「變更新北市中和區南山段781地號等3筆土地都市更新事業計畫案(第二次)」及「變更新北市中和區南山段781地號等3筆土地都市更新權利變換計畫案」
公辦公聽會

2017.7.13

實施者：冠德建設股份有限公司

變更項目-建築設計

▲八層平面圖
S: 1/250 (A3)

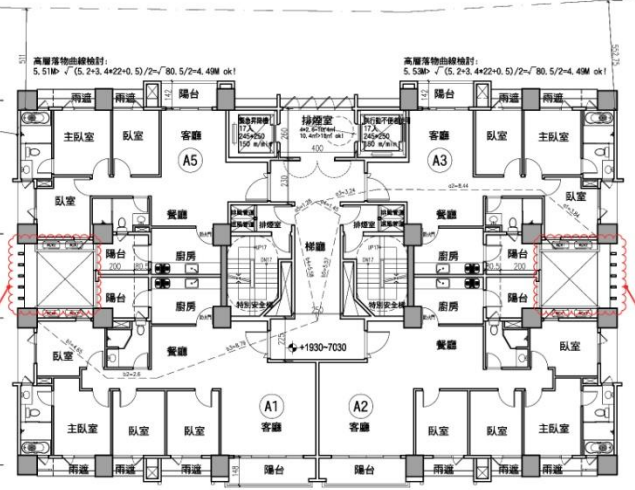
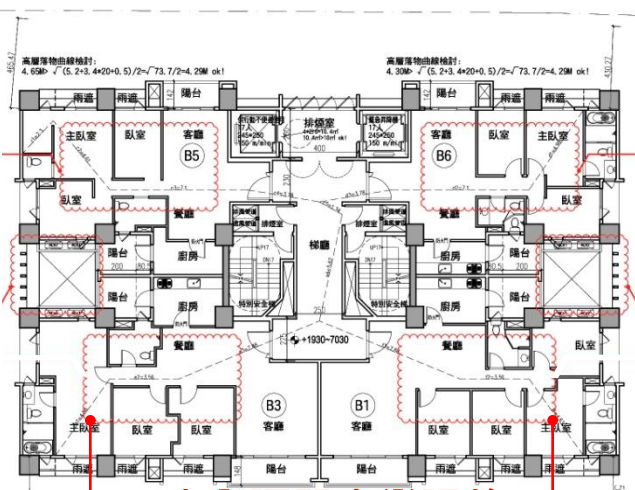
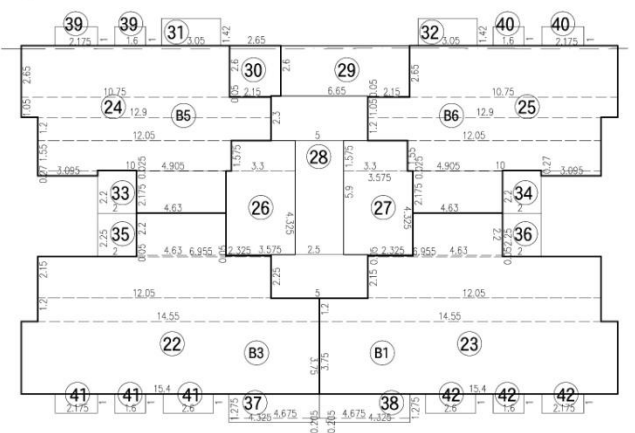
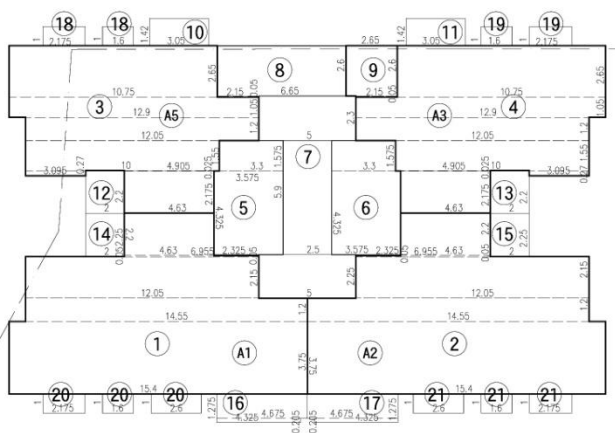
取消冷氣
機樓板,
取消排水
管道間,
隔柵調整

室內隔間
客變調整
取消冷氣
機樓板,
取消排水
管道間,
隔柵調整

室內隔間
客變調整
取消冷氣
機樓板,
取消排水
管道間,
隔柵調整

▲九層平面圖 S: 1/250 (A3)

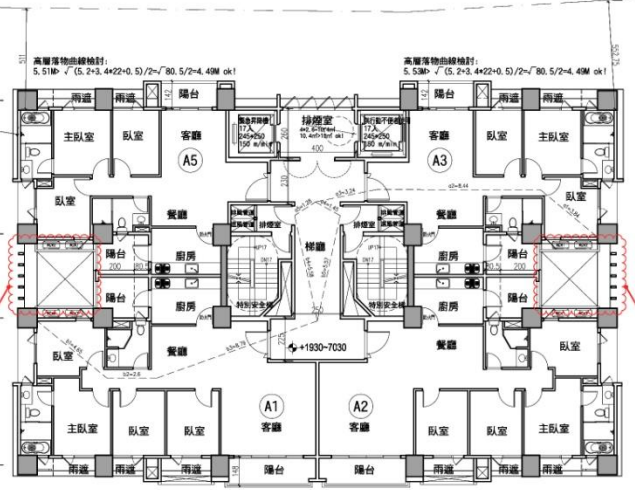
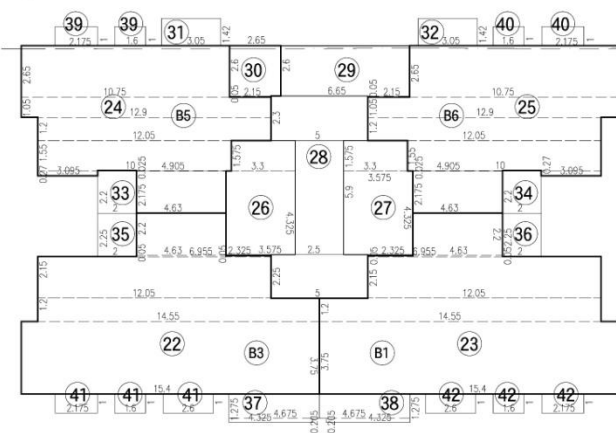
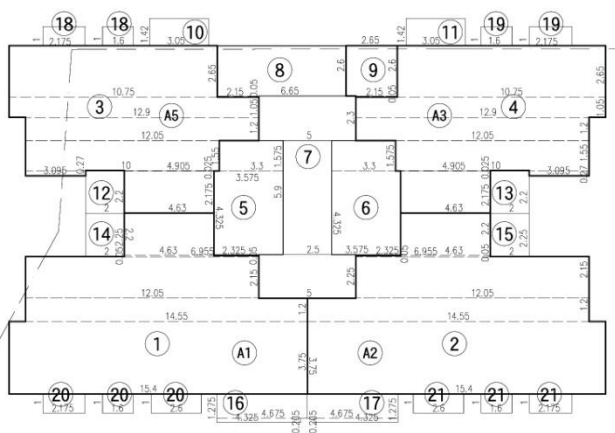
取消冷氣機樓板, 取消排水管道間, 隔柵調整

室內隔間客變調整
 取消冷氣機樓板, 取消排水管道間, 隔柵調整

室內隔間客變調整
 取消冷氣機樓板, 取消排水管道間, 隔柵調整

▲十層平面圖
S: 1/250 (A3)

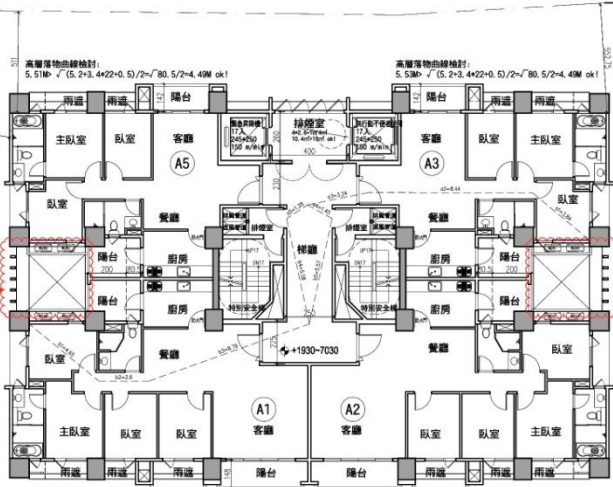
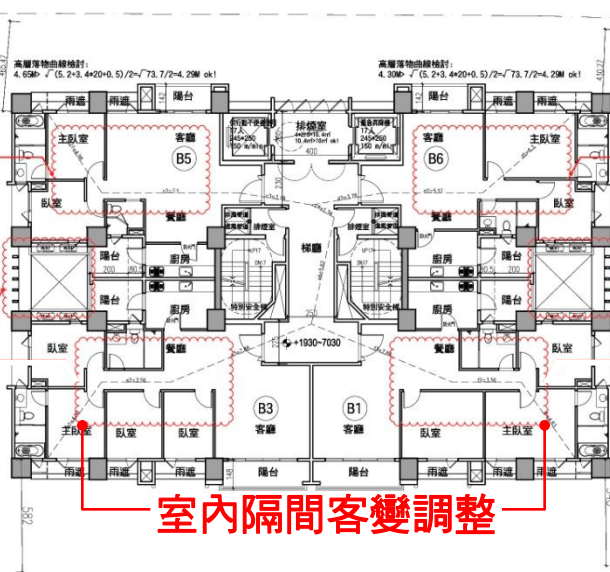
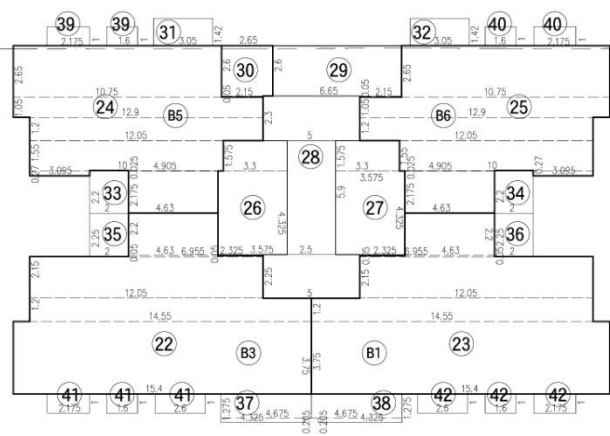
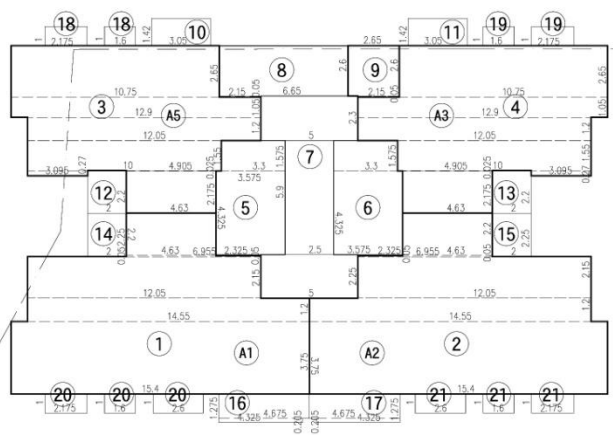
取消冷氣
機樓板,
取消排水
管道間,
隔柵調整

室內隔間
客變調整
取消冷氣
機樓板,
取消排水
管道間,
隔柵調整

室內隔間客變調整

室內隔間
客變調整

取消冷氣
機樓板,
取消排水
管道間,
隔柵調整

▲十一層平面圖 S: 1/250 (A3)

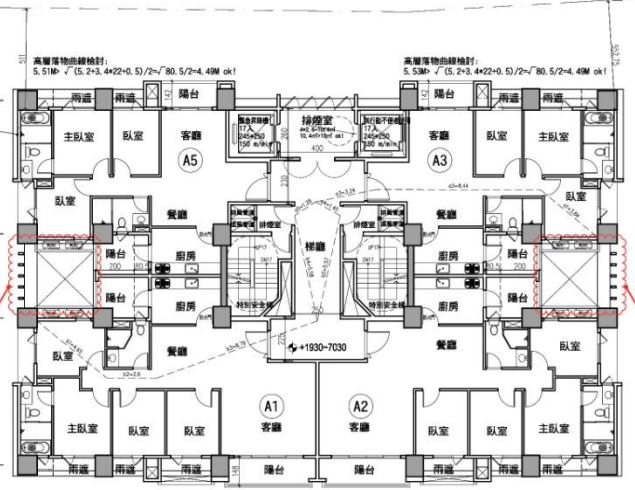
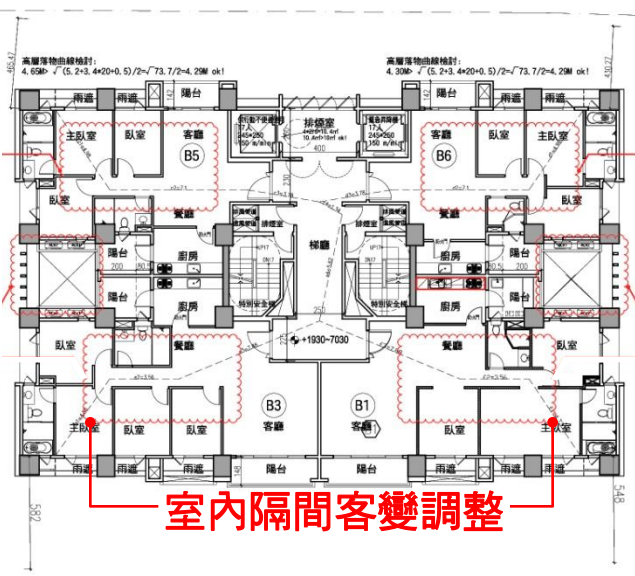
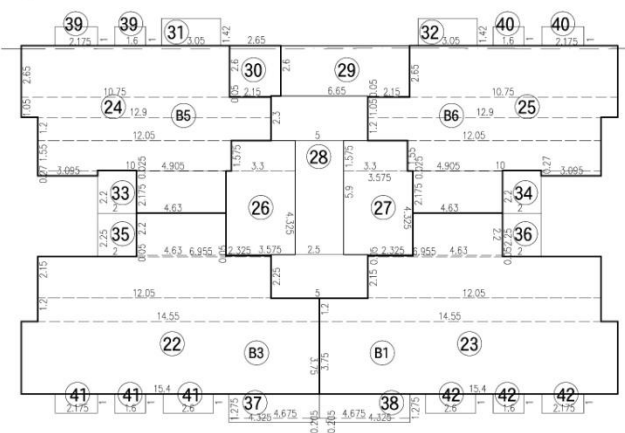
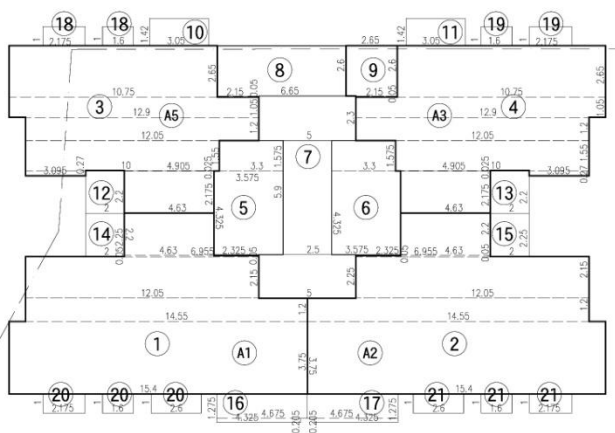
取消冷氣機樓板, 取消排水管道間, 隔柵調整

室內隔間客變調整
 取消冷氣機樓板, 取消排水管道間, 隔柵調整

室內隔間客變調整
 取消冷氣機樓板, 取消排水管道間, 隔柵調整

室內隔間客變調整

▲十二層平面圖
S: 1/250 (A3)

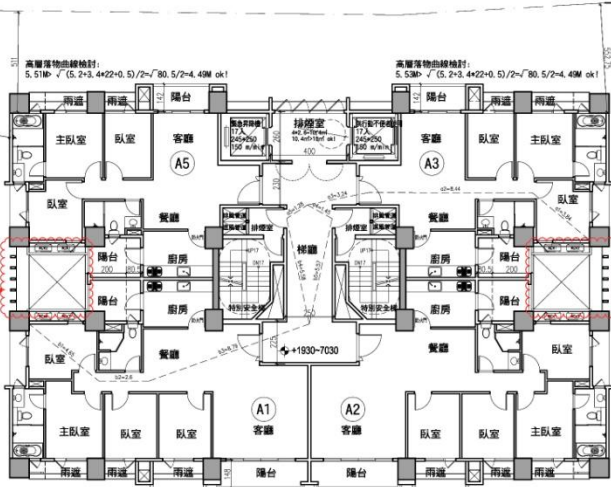
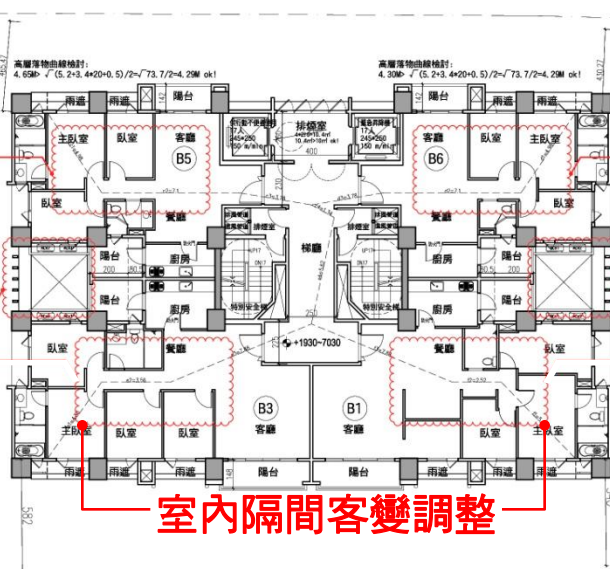
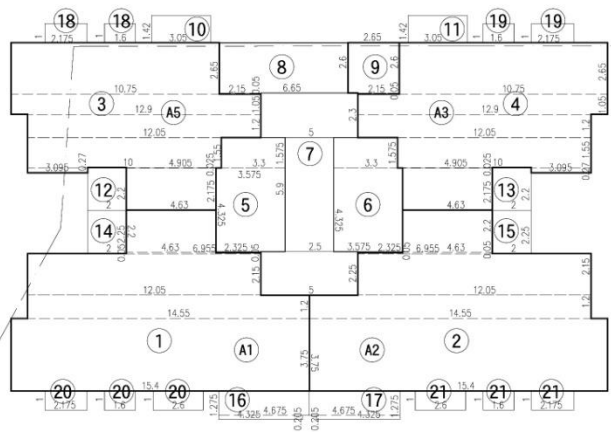
取消冷氣
機樓板,
取消排水
管道間,
隔柵調整

室內隔間
客變調整

取消冷氣
機樓板,
取消排水
管道間,
隔柵調整

室內隔間
客變調整

取消冷氣
機樓板,
取消排水
管道間,
隔柵調整

室內隔間客變調整

▲十三層平面圖
S: 1/250 (A3)

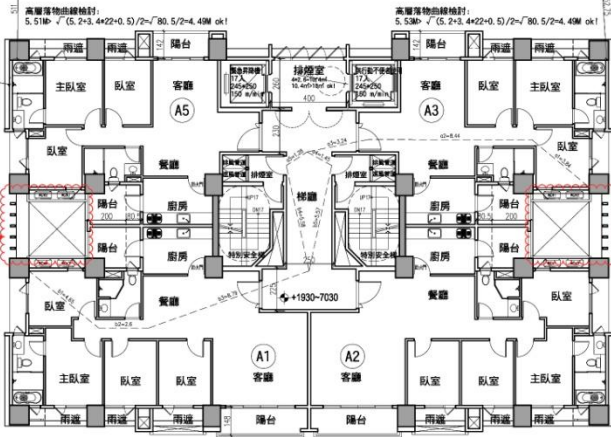
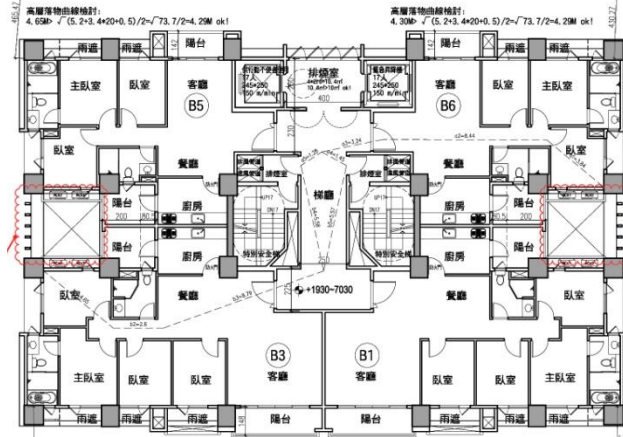
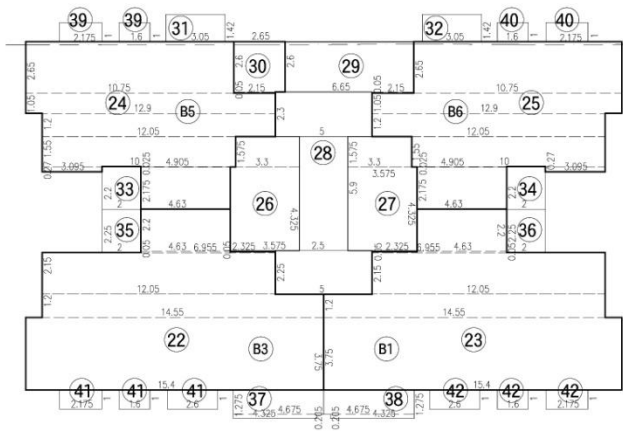
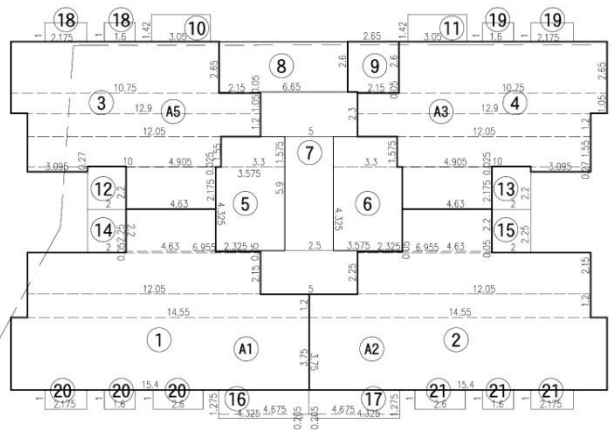
取消冷氣
機樓板,
取消排水
管道間,
隔柵調整

取消冷氣
機樓板,
取消排水
管道間,
隔柵調整

取消冷氣
機樓板,
取消排水
管道間,
隔柵調整

▲十四層平面圖
S: 1/250 (A3)

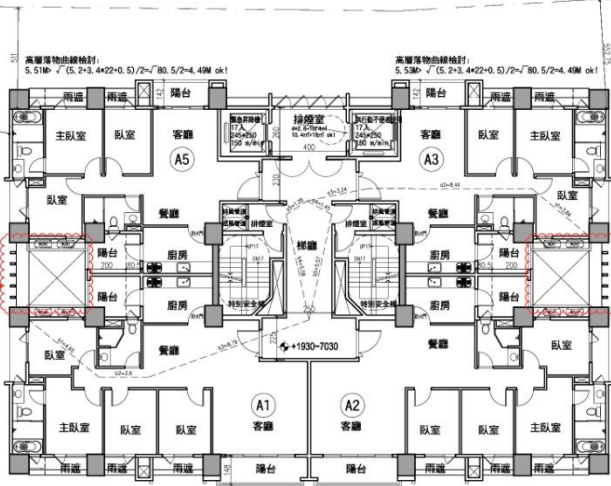
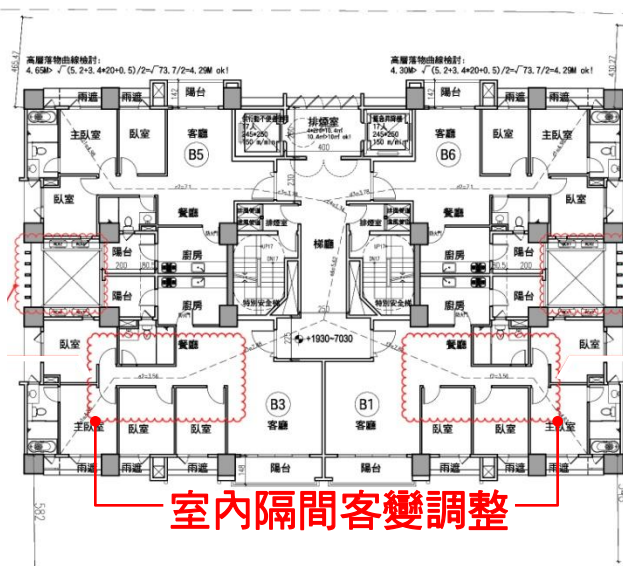
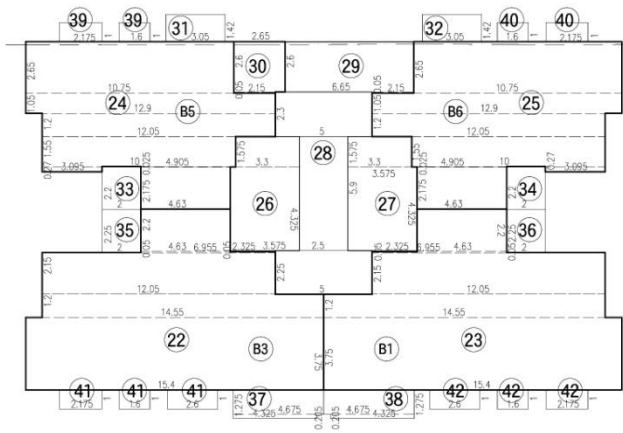
取消冷氣
機樓板,
取消排水
管道間,
隔柵調整

取消冷氣
機樓板,
取消排水
管道間,
隔柵調整

取消冷氣
機樓板,
取消排水
管道間,
隔柵調整

室內隔間客變調整

▲十五層平面圖
S: 1/250 (A3)

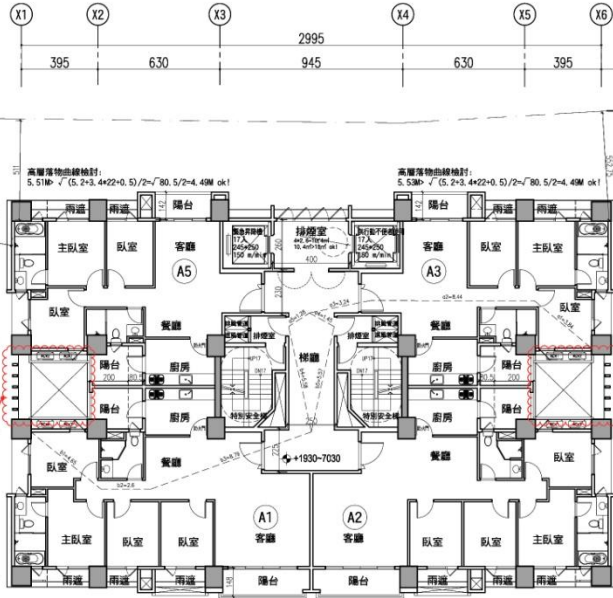
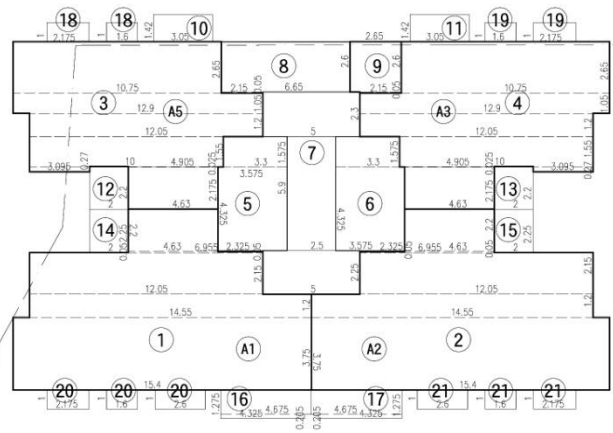
取消冷氣
機樓板,
取消排水
管道間,
隔柵調整

室內隔間
客變調整

取消冷氣
機樓板,
取消排水
管道間,
隔柵調整

▲十六層平面圖
S: 1/250 (A3)

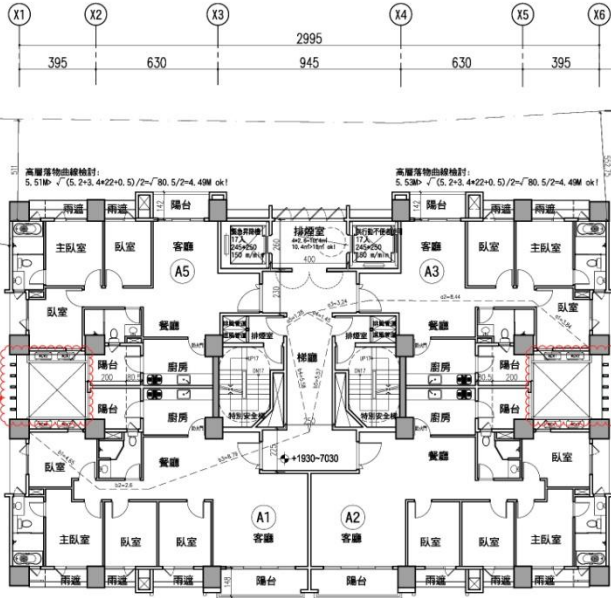
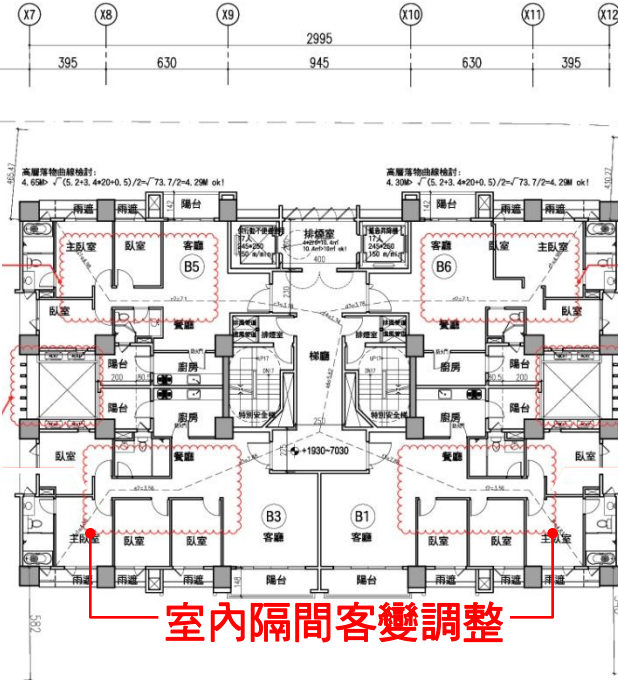
取消冷氣機樓板，
取消排水管道間，
隔柵調整

室內隔間
客變調整

取消冷氣機樓板，
取消排水管道間，
隔柵調整

室內隔間
客變調整

取消冷氣機樓板，
取消排水管道間，
隔柵調整

室內隔間客變調整

▲十七層平面圖
S: 1/250 (A3)

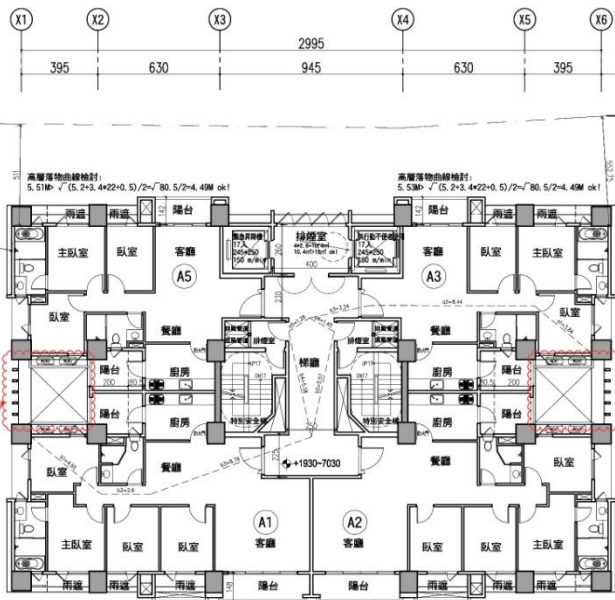
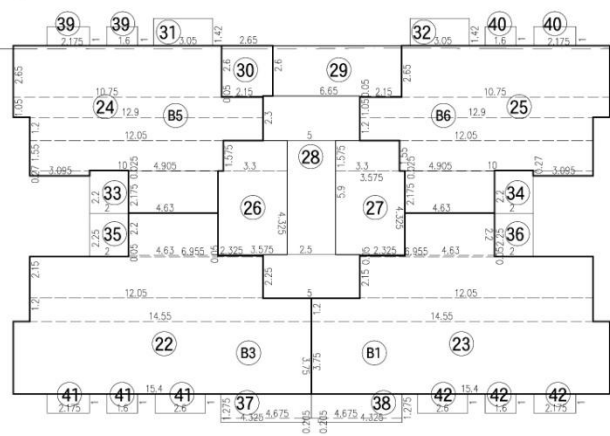
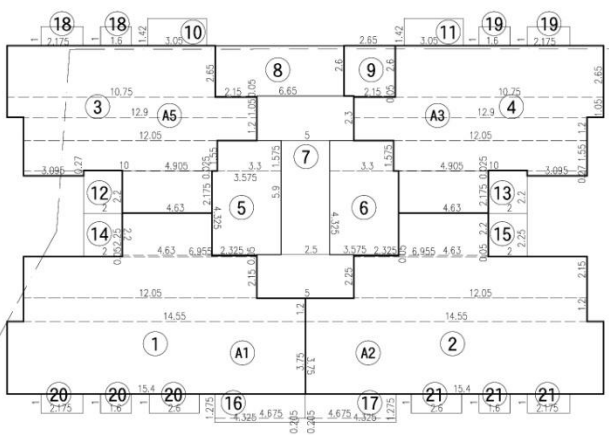
取消冷氣機樓板，取消排水管道間，隔柵調整

室內隔間客變調整

取消冷氣機樓板，取消排水管道間，隔柵調整

室內隔間客變調整

取消冷氣機樓板，取消排水管道間，隔柵調整

室內隔間客變調整

▲十八層平面圖
S: 1/250 (A3)

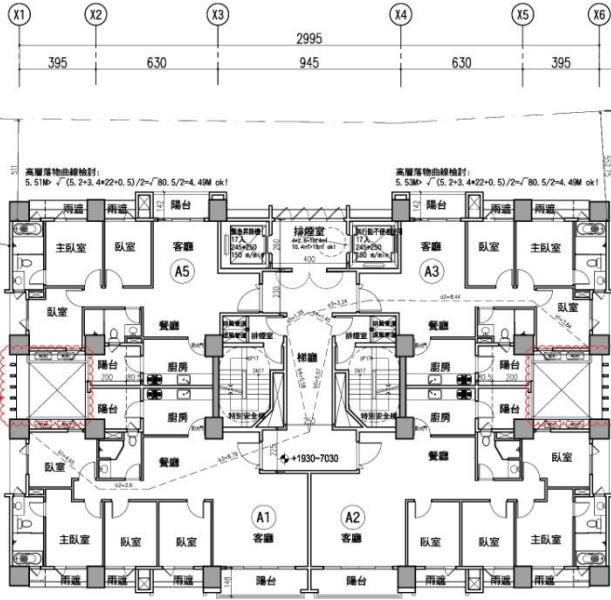
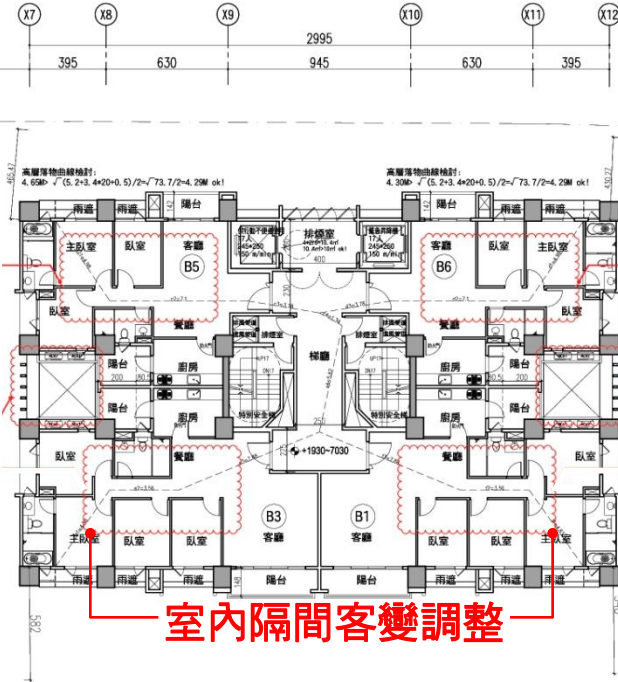
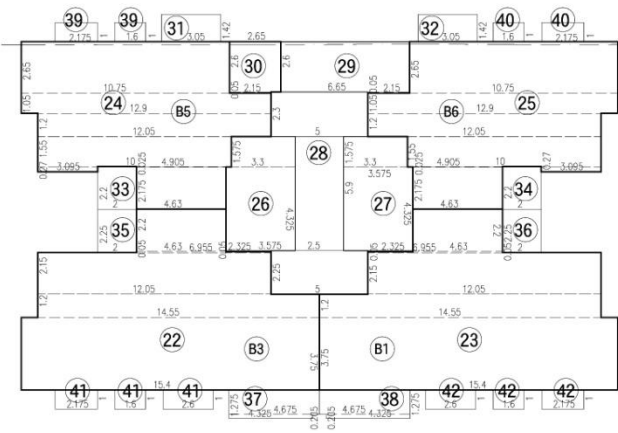
取消冷氣
機樓板,
取消排水
管道間,
隔柵調整

室內隔間
客變調整

取消冷氣
機樓板,
取消排水
管道間,
隔柵調整

室內隔間
客變調整

取消冷氣
機樓板,
取消排水
管道間,
隔柵調整
